## WYJAŚNIENIE TREŚCI SPECYFIKACJI ISTOTNYCH WARUNKÓW ZAMÓWIENIA (nr 2)

w postępowaniu o udzielenie zamówienia publicznego w trybie przetargu nieograniczonego:  
„Termomodernizacja budynku Szkoły Podstawowej nr 42 w Gdańsku przy ul Czajkowskiego 7” oraz  
„Przebudowa basenu wraz z istniejącymi instalacjami wewnętrznymi, zmianą technologii basenu,  
przebudową zaplecza szatniowo-sanitarnego””, znak postępowania I/PNE/160/2019/KW

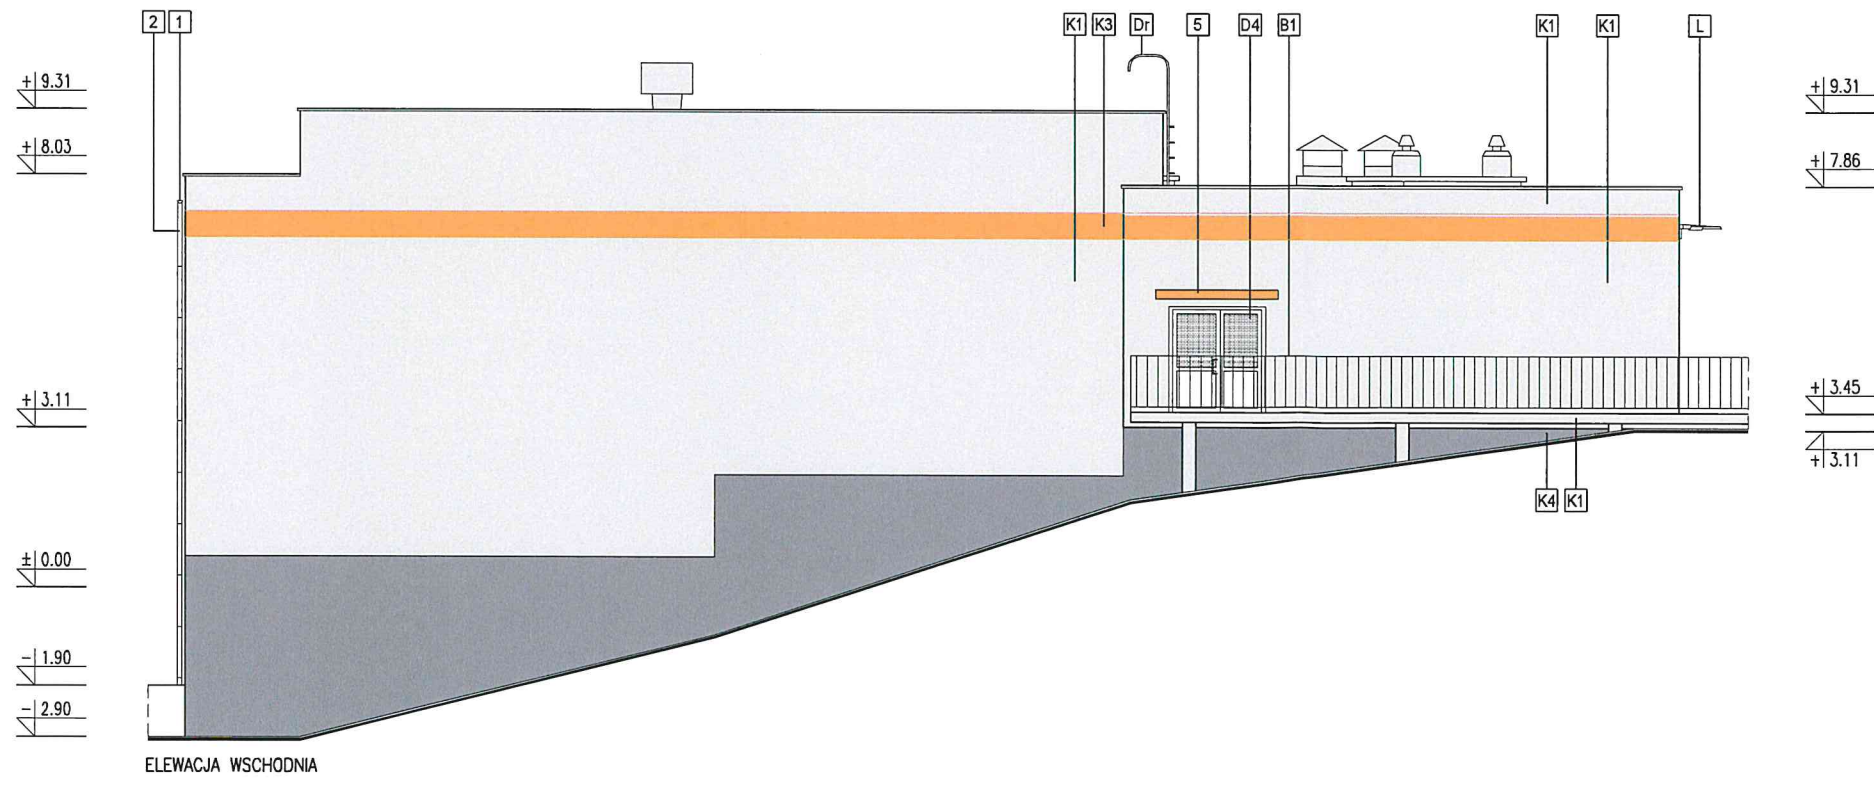
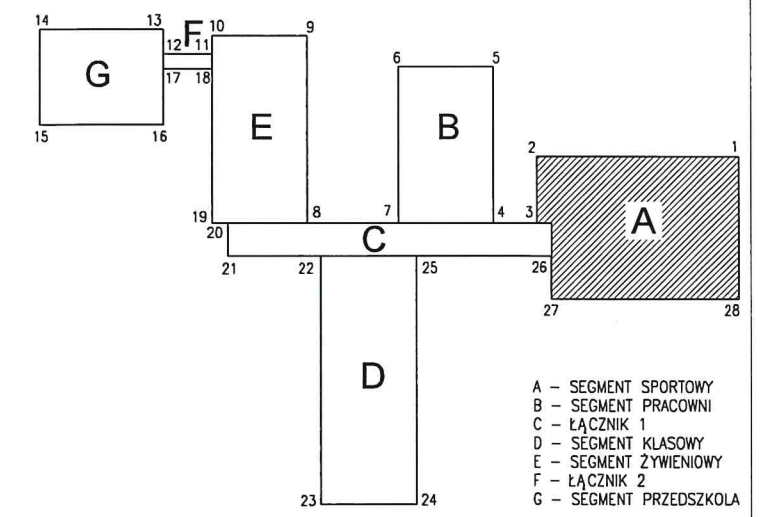
Zwracamy się z prośbą o uzupełnienie projektu wykonawczego w zakresie zadania 1 (termomodernizacja budynku SP nr 42) o rysunek nr A09 *Segment A elewacja wschodnia i zachodnia* - brak rysunku w udostępnionej dokumentacji projektowej, dwukrotnie załączono rysunek nr A08.

W uzupełnieniu dokumentacji projektowej prawidłowy rysunek nr A09 Zamawiający zamieszcza w załączniku nr 1 do wyjaśnienia treści SIWZ.
